ПАСПОРТ ДОСТУПНОСТИ

Муниципальное бюджетное общеобразовательное учреждение г. Астрахани «Средняя общеобразовательная школа № 7»

№ 05/26 от 12 мая 2026 г.

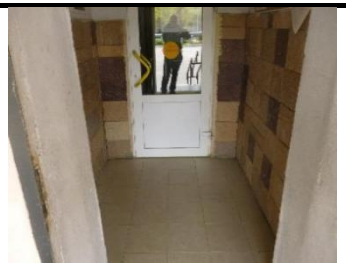
Фото 2.7	Размер тамбура 1,8*1,6 м	К	Глубина тамбуров и тамбур-шлюзов при прямом движении и одностороннем открывании дверей должна быть не менее 2,45 м при ширине не менее 1,6 м. Необходимо обеспечить размеры тамбура 2,45*1,6 м СП 59.13330.2020 п 6.1.8	Текущий ремонт
	ОБЩИЕ требования к зоне				Центральная лестница		Требуется установить тактильные наземные указатели перед ступенями лестницы входной группы.

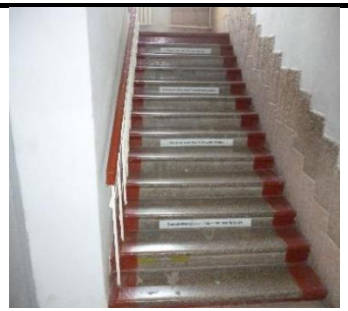
Фото 3.6	На центральной лестницы отсутствует маркировка краевых ступеней	С	На проступях краевых ступеней лестничных маршей должны быть нанесены одна или несколько противоскользящих полос, контрастных с поверхностью ступени СП 59.13330.2020 п 6.2.8	
3.3	Пандус (внутри здания)	нет						
3.4	Лифт пассажирский	нет

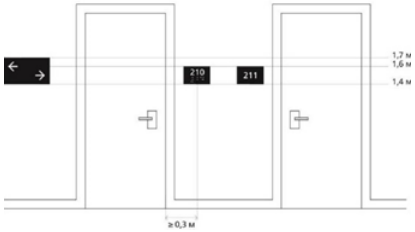
(или подъёмник)							
3.5	Дверь	есть		 Фото 3.7	В учреждении (в некоторых помещениях) отсутствуют информационные таблички о назначении помещений шрифтом Брайля	С	Разместить информационные таблички, обозначающие назначение помещений, на стене со стороны ручки двери, табличка должна быть контрастной, выполненной рельефно - графическим способом, продублирована шрифтом Брайля.
